PROGETTO ESECUTIVO

**LINEA PESCARA – BARI
RADDOPPIO DELLA TRATTA FERROVIARIA TERMOLI – LESINA
LOTTO 2-3 – RADDOPPIO TERMOLI-RIPALTA**

RELAZIONE DI RISPONDEZZA AL PROGETTO DEFINITIVO E ALLE PRESCRIZIONI
DELL'ORDINANZA COMMISSARIALE N. 3 DEL 24/06/2021 – RELAZIONE DI ATTUAZIONE
OPERE DI FASE B

Figura 12 – Confronto fra il tracciato ferroviario previsto nel Progetto Preliminare in corrispondenza del fiume Biferno e il nuovo tracciato previsto nel Progetto Definitivo a seguito della “Variante Molise”

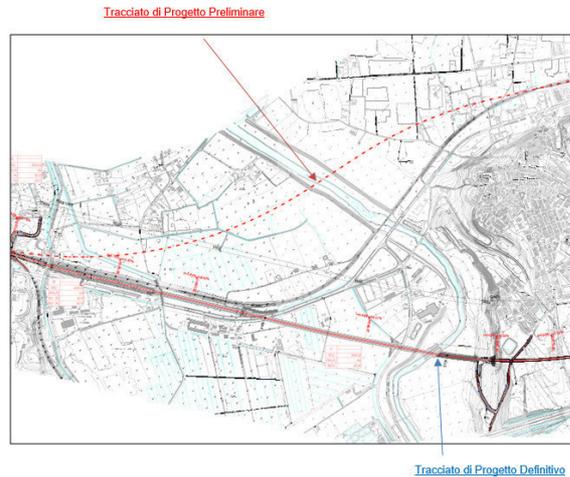
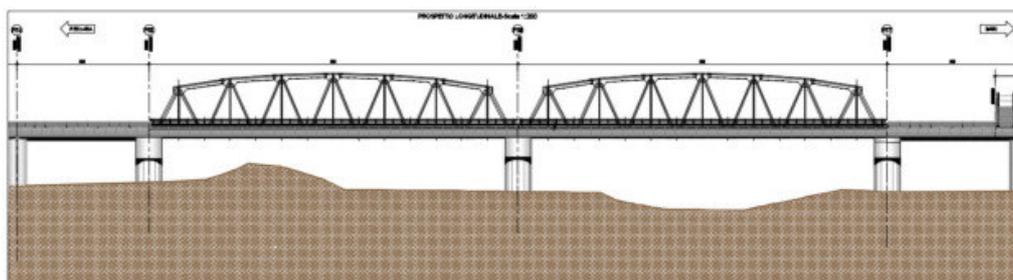
Recepimento:

La prescrizione è stata già recepita nell'ambito della progettazione definitiva. Più specificatamente, la soluzione progettuale denominata “Pile in calcestruzzo e travatura reticolare in acciaio cor-ten”, che era stata originariamente proposta per l'opera di scavalco del fiume Biferno, secondo la soluzione di tracciato prevista nell'ambito del Progetto Preliminare, è stata ugualmente adottata per l'opera di scavalco del fiume Biferno che è stata prevista nel PD a seguito dell'introduzione della “Variante Molise”. Quest'ultima soluzione prevede, infatti, un'opera di scavalco analoga alla precedente, ma collocata in un punto più a monte del fiume, secondo il nuovo tracciato ferroviario previsto nell'ambito del PD (Cfr Figura 12).

Al fine di riscontrare positivamente la prescrizione, si è quindi avuta cura di trasferirne la logica alla nuova soluzione di tracciato. Sono stati, pertanto, previsti, per il nuovo viadotto in progetto, impalcati a cassoncini in c.a.p. di luce pari a 25.00 m come soluzione corrente in approccio al punto di attraversamento del fiume, mentre sono state previste due campate speciali di luce pari a 70 m come opere di scavalco tra le progressive km 4+807.500 e km 4+947.500; le opere di grande luce consentono di evitare la realizzazione di pile nell'alveo di magra e di superare l'argine lato Termoli (Figura 13).

Per tali opere di scavalco si è operato nel rispetto prescrizione n.41, in quanto sono state previste travate metalliche reticolari a via inferiore.
